**AVVISO DI SICUREZZA**

**11219636, Rev. A Febbraio 2015**

nostro riferimento FSCA CSW 15-01  
Nostre sigle GF/rs  
Data 19.02.2015

## ADVIA Centaur® XPT Comunicazione su diversi problemi relativi al software

**Figura 1 Sezione di Campionamento**

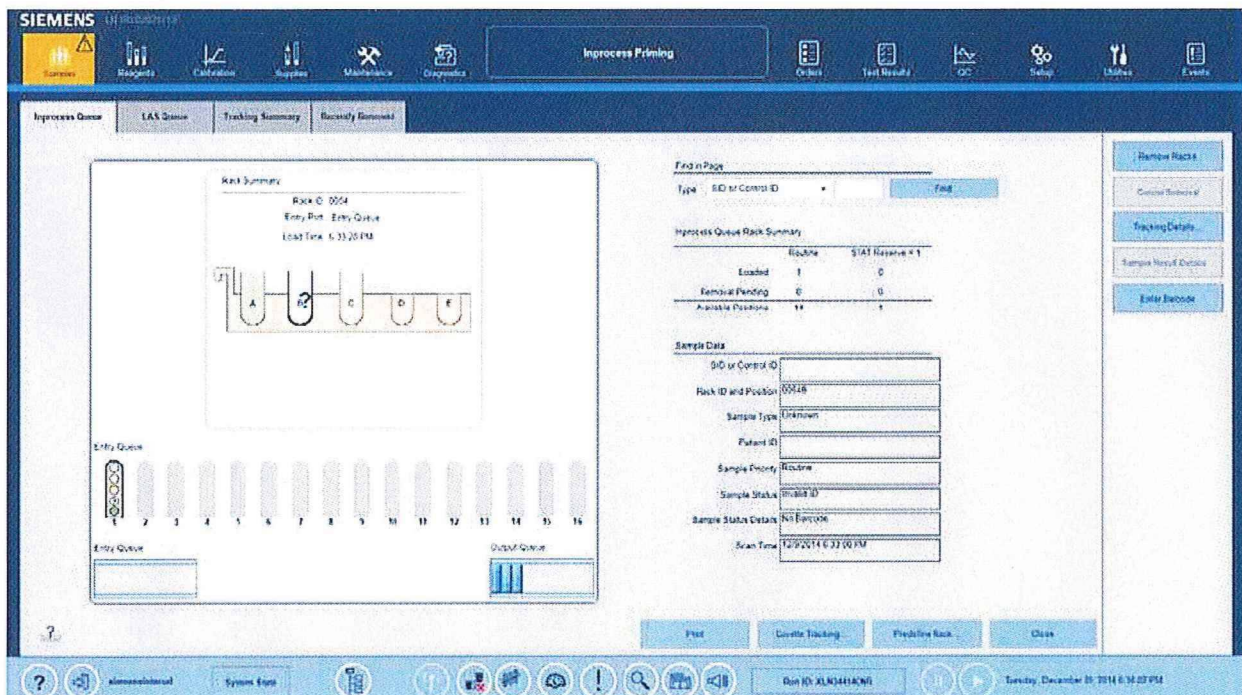
15. Le provette campioni senza codice a barre, che il sistema ADVIA Centaur XPT non è in grado di rilevare non vengono correttamente identificate dall'utilizzatore per una eventuale/successiva azione. Il comportamento atteso dell'icona *Campioni* nella barra dei comandi della videata principale è di colorarsi in giallo e di visualizzare un messaggio correlato nel *Registro Eventi*.

15. Il sistema ADVIA Centaur XPT non avvisa l'operatore se un tubo paziente senza barcode è stato rilevato. Per assicurarsi che non ci siano ritardi nel campionamento, verificate ed eseguite le seguenti azioni:

Un tubo che è stato rilevato ma senza un barcode sarà indicato con "?" invece di essere colorato. Vedere la figura 1.

Mentre il sistema è in esecuzione, verificare periodicamente l'icona *Campioni* > *Sezione di Campionamento* per assicurarsi che tutti i barcodes delle provette siano stati letti.

1. Dalla videata *Sezione di Campionamento*, selezionare il rack. Sarà mostrato il sommario dei rack nella videata.
2. Selezionare la posizione del tubo dalla videata del sommario rack.
3. Dal menu alla destra della videata, selezionare **Inserire Codice a Barre**.
4. Inserire il barcode del campione e poi cliccare **Salva**.

**Nota:** Una volta che il rack è all'interno della *Sezione di Campionamento*, non ci sono indicazioni sulla non lettura del barcode del tubo sul sistema. Il sistema indica correttamente un campione per il quale un barcode è stato rilevato, ma non può essere letto causa una scarsa qualità.

Questo problema è corretto nella versione di software 1.0.2 del sistema ADVIA Centaur XPT
